1号機タービン建屋 滞留水移送装置追設に係る補足資料

1. 滞留水移送装置の一部配置変更について (1/2) TEPCO

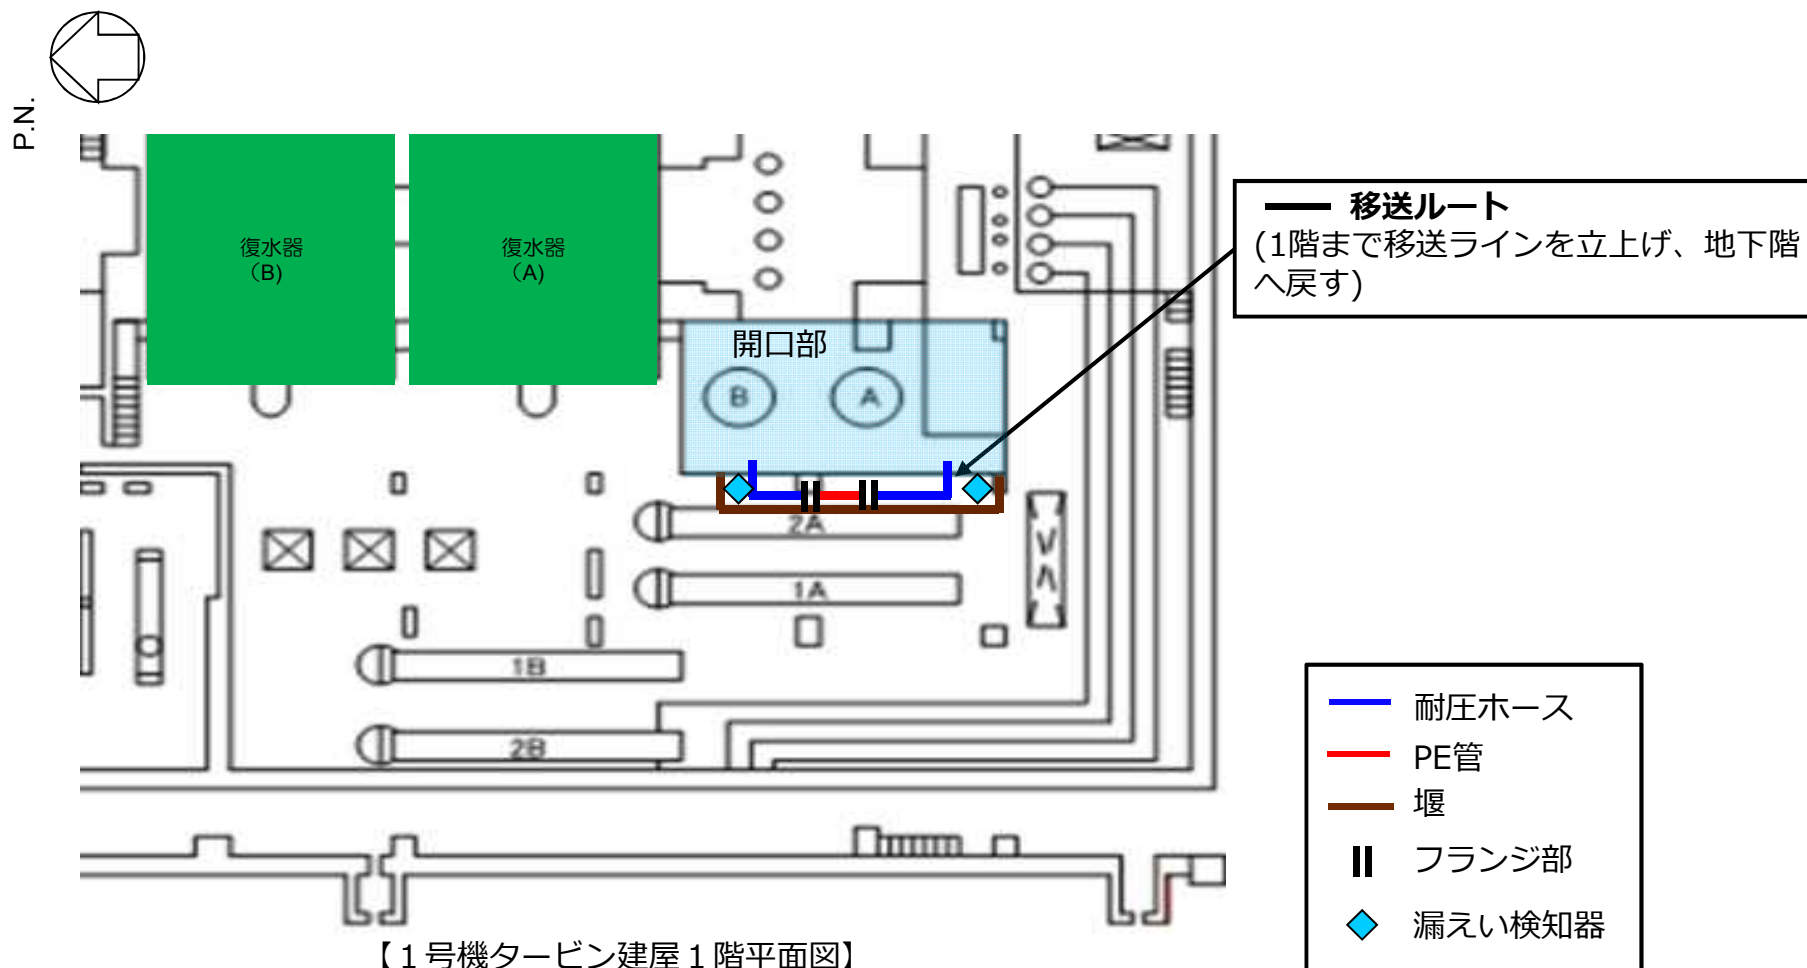
- 当初計画の移送ルートは漏えいポテンシャルを最小とするため、施工性を踏まえた最短ルートでの敷設を計画していたが、ヒータドレン配管トレンチ上の線量が十分に低減しなかったこと等から、敷設ルートの見直しを行った。敷設ルートの見直しは現地施工性（狭隘な現場環境）や線量環境等を考慮し、移送ポンプ（地下1階）から1階へ立ち上げた後、逆止弁ユニット（地下1階中間部）へ立ち下げることとする。
- 立ち上げ・立ち下げ部分は耐圧ホースとするが、ポンプからの立ち上がり部以外で耐圧ホースを使用する際は、二重ホースを採用し、漏えい拡大防止を図る。また、フランジ部については堰内に設置したうえ、漏えい検知器の設置も行う。
